SODI-070-23-169-REV N°5 VEDA

*“ESTUDIOS Y DISEÑOS ARQUITECTÓNICOS,
URBANÍSTICOS, TÉCNICOS, AMBIENTALES Y
FORESTALES PARA LA ADECUACIÓN DEL
ESTABLECIMIENTO DE DETENCIÓN
TRANSITORIO / CENTRO DE ARRAIGO AURES”*

Asunto: Revisión N°5 levantamiento de veda.

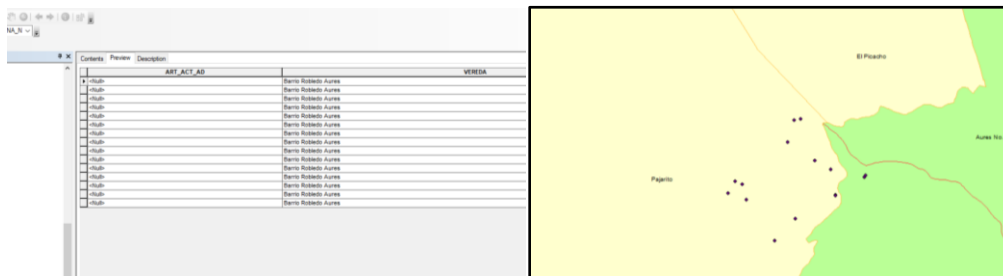
1. Se adjunta documento con las anotaciones al interior, por favor depurar todo el documento para la entrega final, para una adecuada trazabilidad de los procesos de retroalimentación, se extraen los comentarios a word y allí se hace una descripción de lo realizado para subsanar cada uno de ellos, posteriormente se eliminan las anotaciones.
